JMCR2018 ルールについての Q&A

Rev.1.00 2017.10.04

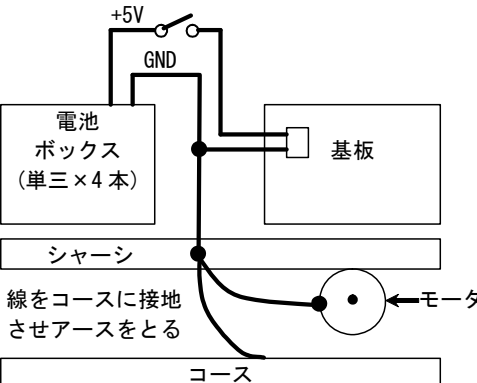
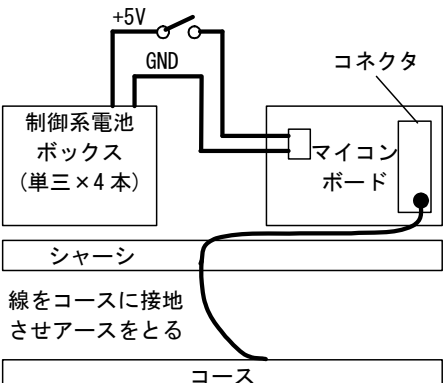
19	Basic Class について承認基板について、IC の取り付け部分に IC ソケットを使うのは良いか。	IC の交換を容易にする行為ですので、可能です。
20	Basic Class について左写真のような部品を電池ボックスとして使用できるか。 	電池ボックスではありませんので、使用できません。
21	Basic Class についてモータドライブ基板 Ver.4、Ver.5 の、JP1 のパターンカット、ジャンパーは可能か?	RY3048Fone ボードを使うために必要な処置で、改造には当たりません。
22	Basic Class について承認基板に付いているLEDを線で延ばして、別な位置に取り付けるのは良いか?	改造となりますので不可となります。
23	Basic Class についてモータドライブ基板で、FET の交換をやすくするために、FET の3ピン部分にソケットを付けるのは良いか?	交換を容易にする行為ですので、可能です。

※タイヤ幅 30mm 未満の部位について

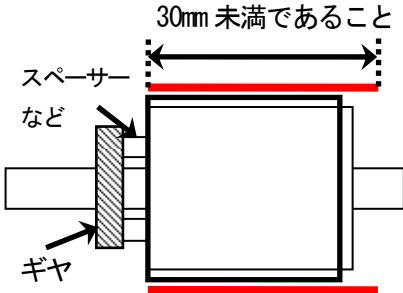
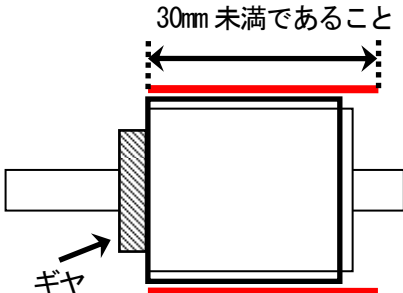
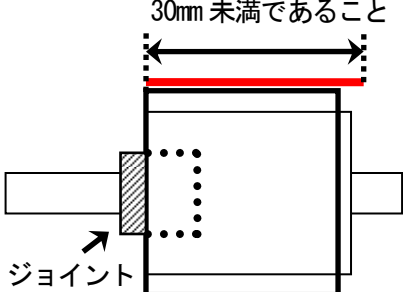
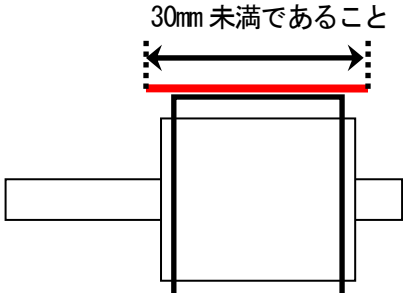
10	Basic Class のセンサについて、規定のセンサ基板を1枚搭載し、もう1枚自作基板を搭載するのは可能か。	「センサには、実行委員会承認の基板を1枚使用すること」なので、実行委員会承認の基板を1枚使い、それ以上の基板使用は承認基板、自作基板を含め不可です。
11	Basic Class の承認基板について、コネクタを利用せず、直接、コードの半田付けは可能か。	マニュアル通り作った基板から、コネクタを取り外しコードを半田付けする改造を行いますので、不可となります。
12	大会競技規則のタイヤについて「タイヤ幅 30mm未満」とありますが、車検時の確認方法はどのようにするのか。	※を参照してください。
13	Basic Class の指定されている基板について軽量化のための基板のカットや、取り付け穴の位置を変えるための加工は改造になるのか。	外形加工は改造に当たりますので、認めません。
14	「車検時にコースに接触すると確認した部位以外が、コースに接触したもの。」という表記について、マシン後部に配置した坂道センサ(通常は路面非接触・坂道部分でのみ接触)は、この表現に該当するのか。	上り下り坂車検時に接触した部分はコースに接触可能です。坂道センサはこの車検時に接触すると思いますので、コース接触可能です。上り下り坂車検時に接触していない部分が対象となります。
15	Basic Class の指定されている基板についてすでに改造している基板は、使えなくなるのか。	改造に当たるので、使用不可となります。
16	Basic Class についてセンサ基板、モータドライブ基板のLEDの色を変えるのは良いのか。	代替え部品への交換は可能です。基板のランドに載るLEDであれば交換可能です。
17	Basic Class についてセンサ基板 Ver.4 のLED スペーサーを取るのはいいか。	コネクタを外すのと同様、改造とみなしますので、不可となります。
18	Basic Class について承認基板にコネクタを取り外さずさない状態で、直接コネクタにコードを半田付けするのは良いか。	コネクタに直接コードを取り付ける改造をしていますので、不可となります。

※JMCR2017 の図は、「ホイール、タイヤ、表面シール（シリコンシートなど）を含め、幅 30mm 未満であることとします。」という文章の内容と一致していなかったため、JMCR2018 の図に修正しました。

ホイール、タイヤ、表面シール（シリコンシートなど）を含め、幅 30mm 未満であることとします。シャフトは含みません。

※次項のタイヤゲージ内にホイール、タイヤ、表面シール（シリコンシートなど）をすべて含めた状態で、収まるように製作をお願いします。

※タイヤ幅 30mm 未満の確認方法

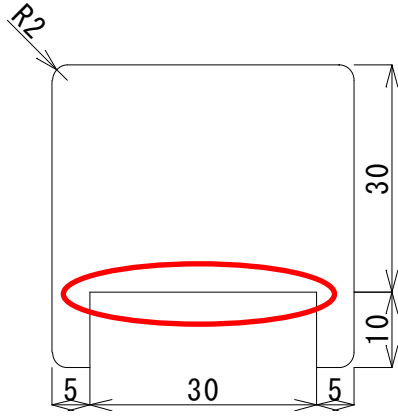
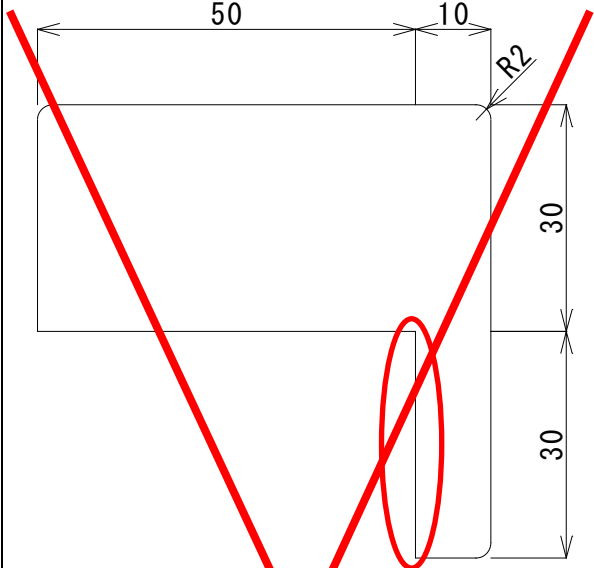
タイヤ幅 30mm 未満の確認方法は、コの字の車検ゲージを使い、実施します。L字の車検ゲージは、スムーズな車検運営を行うため、廃止します。

車検がスムーズにできるよう、タイヤ製作をお願い致します。
